**Verslag huishoudelijke elektrische installatie op laagspanning en zeer lage spanning****Algemeen:**

Referentie: 009-20260317-03	Datum controle: 17/03/2026
Keurder: 009

Eigenaar:	Onbekend	EAN-code:	541448820059438593
Adres installatie:	Zwaluwweg 1, 3140 - Keerbergen	Nummer teller(s):	1sag1100914270
		Distributienetbeheerder installatie:	Fluvius
Datum uitvoering installatie:	☒ Vóór 01/10/1981 ☐ Tussen 01/10/1981 en 01/06/2020 ☐ Vanaf 01/06/2020		
Type:	☒ Wooneenheid ☐ Niet-huishoudelijk ☐ PV ☐ Batterij ☐ Laadpaal

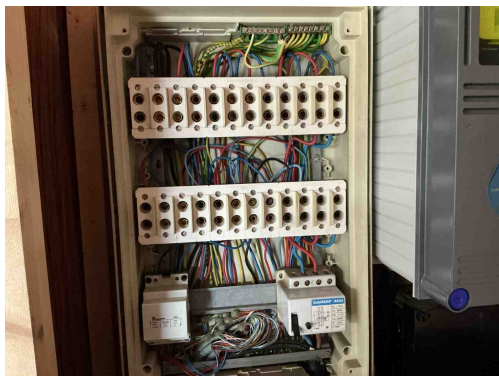
B30 - De houder van de beveiliging in een huishoudelijke ruimte is niet voorzien van aangepaste kalibreerelementen (Boek1: 5.3.5.5).

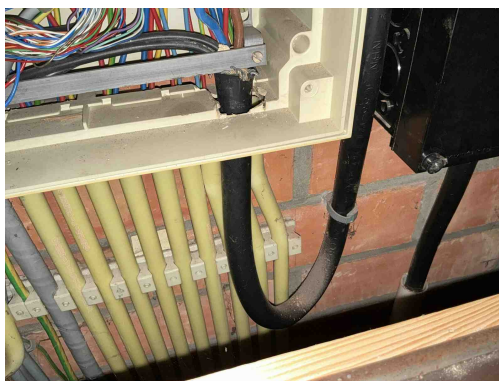
B17 - De voedingsspanning is niet op elk bord vermeld (Boek 1: 3.1.3.3).

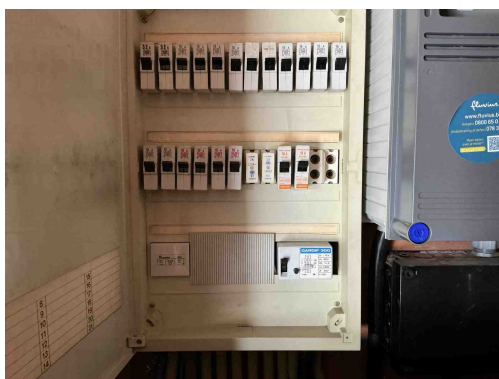
B34 - Het kabeltype van de meterbord verbinding aan de oorsprong van de installatie beantwoordt niet aan de minimale vereisten vastgelegd door de distributienet beheerder. (Boek1: 1.5 + SYNERGRID C1/107)

Opmerking: Grond kabel dient door onbrandbare grond gaan

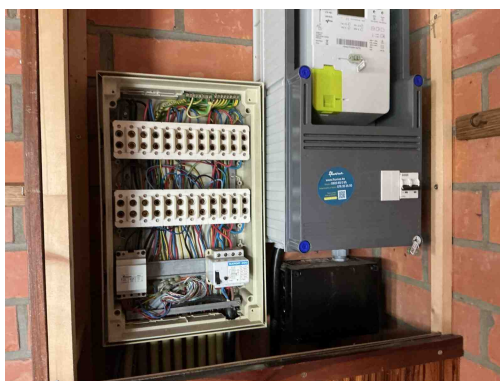
Klasse 0 is verboden
Opmerking: Keuken, living,
